海水貯留堰等の設計において考慮する 津波による荷重等について

2020年7月22日
東京電力ホールディングス株式会社

▶ 原子力発電所の新規制基準適合性に係る審査会合の指摘事項に対する回答

図1.4-7：7号機取水口前面水位と軌跡シミュレーション結果（防波堤あり）

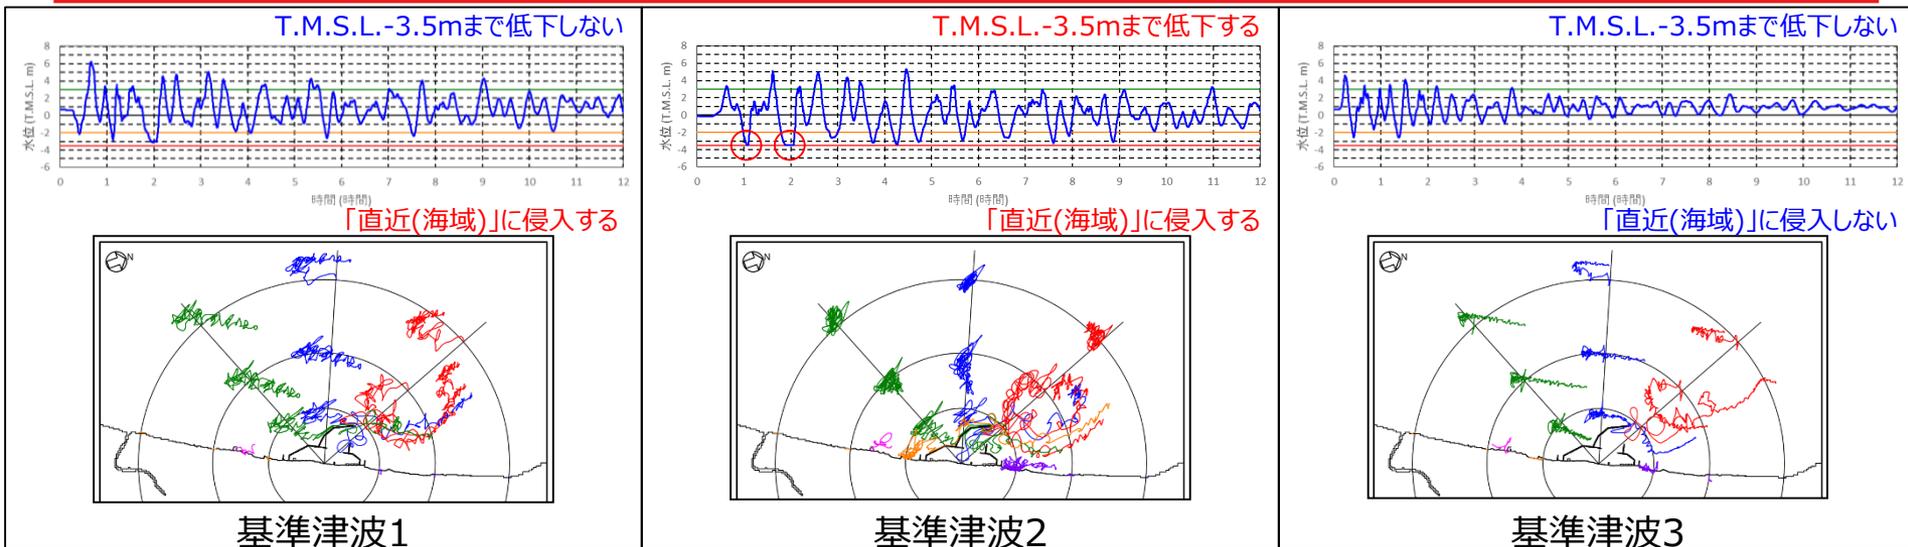
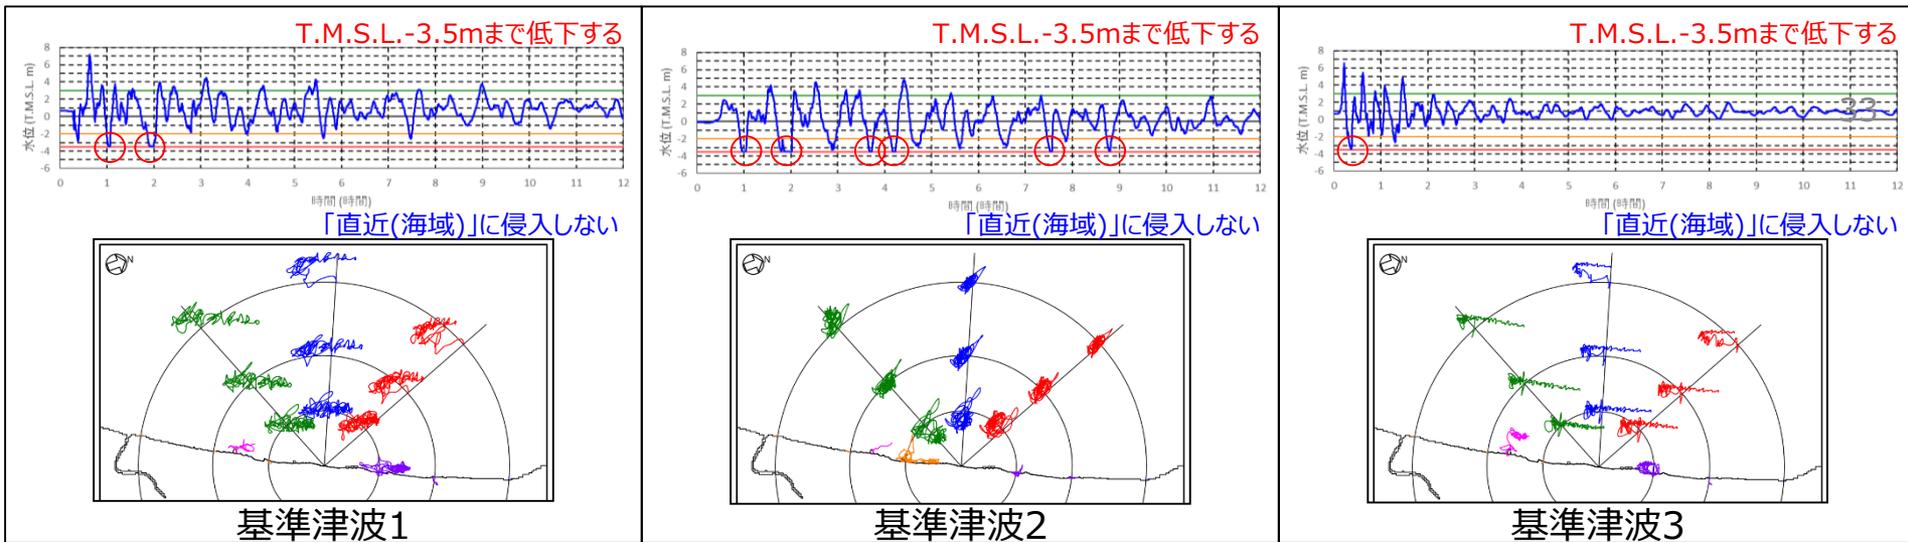
No.	実施日	指摘事項
1	令和2年6月9日 第866回 審査会合	衝突荷重の算定における一連のプロセスの中で、基準津波の押し波や引き波が長時間繰り返し襲来する状況、評価対象物が海水貯留堰である等の柏崎の特異性を踏まえ、選定時刻等の前提条件、衝突物選定の網羅性、抽出された衝突物の初期配置を踏まえた衝突荷重の算定式の適用性等を明確化し、代表性及び保守性を有した衝突荷重の算定となっていることを説明すること。また、衝突物の選定プロセスを踏まえ、取水口に到達する漂流物の選定プロセスとの差異が明確になるように整理した上で説明すること。
2	令和2年6月9日 第866回 審査会合	衝突物の選定について、軌跡解析の評価結果に加えて経時的な津波の流向及び流速を併せた評価結果を説明すること。また、基準津波 1 から基準津波 3 の防波堤の有無等の条件ごとに網羅的に評価結果を説明すること。
3	令和2年6月9日 第866回 審査会合	大湊側護岸部に停車する可能性がある車両について、津波が繰り返し遡上することにより、車両が滑動することを踏まえ、取水口への到達評価及び海水貯留堰への到達評価の結果を説明すること。また、到達する場合には、運用による防止措置又は影響評価の結果を併せて説明すること。
4	令和2年6月9日 第866回 審査会合	津波波力の設定について、実際には海水貯留堰に動水圧が作用することを踏まえ、越流前及び越流時の海水貯留堰に対する圧力分布を解析等で評価した上で、防波堤の耐津波設計ガイドラインを適用することの適用性及び保守性を説明すること。

- 基準津波1,3では取水口前面水位がT.M.S.L.-3.5mまで低下しない。
- 基準津波2では取水口前面水位がT.M.S.L.-3.5mまで低下し、また、軌跡シミュレーション結果によれば、いずれかの時間帯に「直近海域」に浸入する。

- 基準津波1～3で取水口前面水位がT.M.S.L.-3.5mまで低下する。
- 軌跡シミュレーション結果によれば、基準津波1～3とも「直近海域」には浸入しない。
- 上記より、基準津波2（防波堤ありケース）において、取水口前面水位がT.M.S.L.-3.5mまで低下している期間において、漂流物が「直近海域」に浸入するかを確認する。
